Mission régionale d'autorité environnementale
Grand Est

**Avis sur le projet d'exploitation
du Parc éolien de la Fontaine Oiseau
sur les communes de Givron, Chaumont-Porcien et Doumely-Bégnny (08)
porté par SAS PE DE LA FONTAINE OISEAU (VALECO)**

n°MRAe 2023APGE125

Nom du pétitionnaire	SAS PE DE LA FONTAINE OISEAU (VALECO)
Communes	Givron, Chaumont-Porcien et Doumely-Bégnny
Département	Ardennes (08)
Objet de la demande	Demande d'autorisation environnementale de construire et d'exploiter un parc éolien de 4 aérogénérateurs et 2 postes de livraison.
Date de saisine de l'Autorité environnementale	06/10/23

Figure 2: La ZIP est dans un secteur où l'éolien est déjà présent

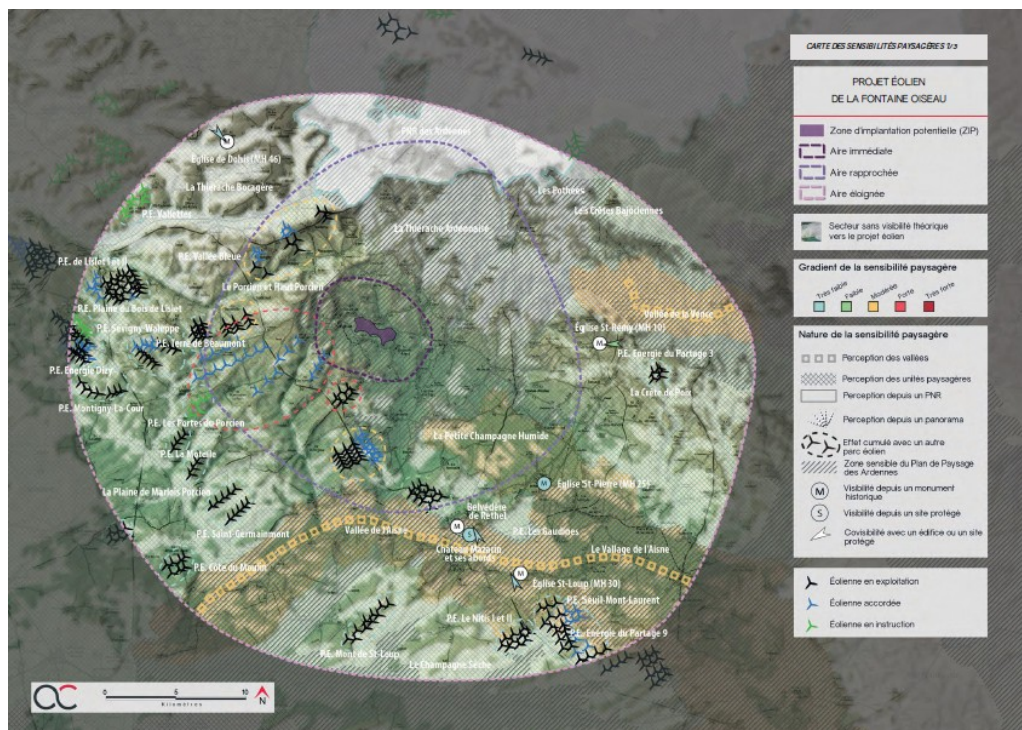
L'Ae note que le présent projet est dans un secteur qui s'inscrit plus largement dans le prolongement d'autres parcs éoliens, dans un rayon de 27 km autour du projet, on recense 40 parcs éoliens dont 28 sont en exploitation, 9 sont accordés, 3 sont en cours d'instruction (avec avis Ae). Le projet éolien de la Fontaine Oiseau correspond toutefois et pour le moment à un parc isolé et ne s'implante pas en continuité de parcs déjà existants. Il se situe dans la zone géographique proche du projet éolien « Moulin à vent ».

Figure 4 : Carte de la sensibilité paysagère des axes de déplacement

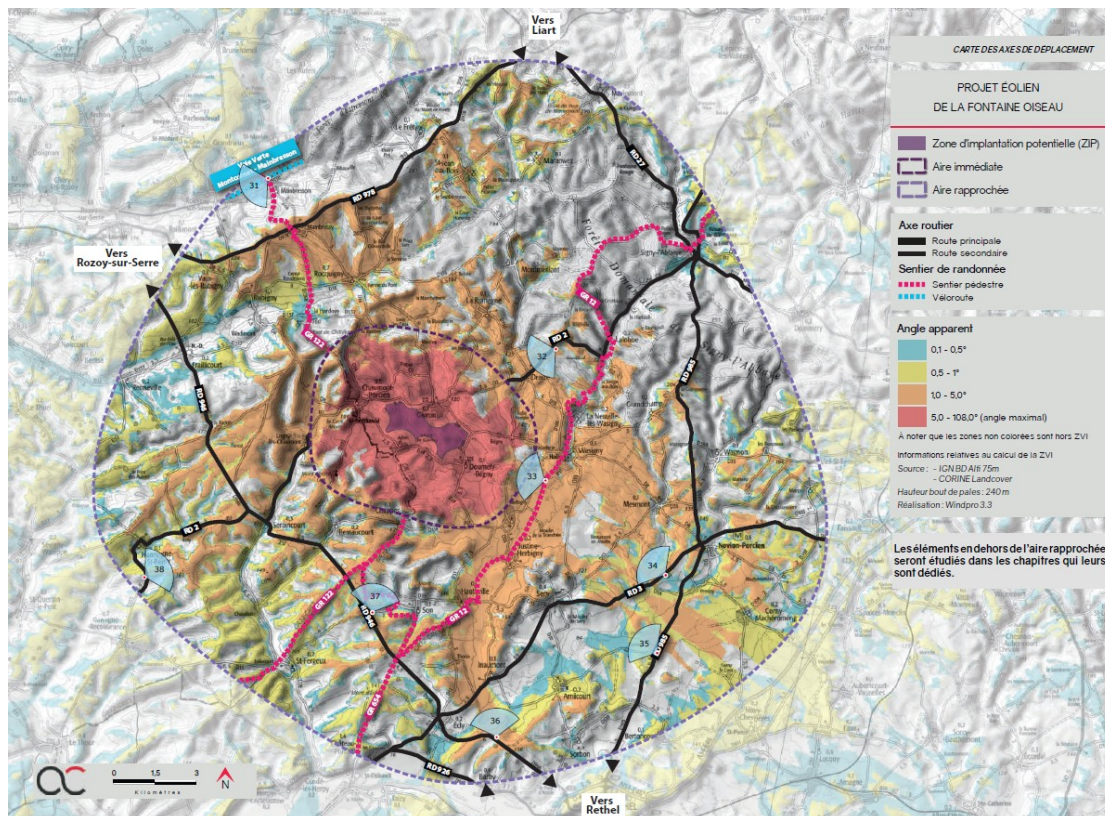
Ce projet est situé au sein de la sous-entité du Bas Porcien bocager. Les villages de Givron, Chaumont-Porcien et Doumely-Bégnny, sont en contact visuel direct avec la zone d'implantation du projet et les risques de saturation sont importants. En effet, ce secteur rural des Ardennes est encore vierge de machines. L'impact du projet sur ce secteur à caractère bucolique doit être considéré comme fort sur le paysage et sur le cadre de vie de ses habitants.

Bien que faisant partie d'un paysage local encore non surchargé d'éoliennes, l'Ae considère pour sa part que le dossier aurait dû s'assurer que les effets cumulés de ce parc et des autres parcs ne génèrent pas des angles d'occupation des horizons trop importants (supérieurs à 180 °) et laissent au contraire des angles de respiration suffisants (supérieurs à 120 °).

L'Ae recommande de compléter le dossier par une étude complète d'encerclement des villages voisins du projet pour les projets connus par l'administration, en particulier le parc « Moulin à vent ».
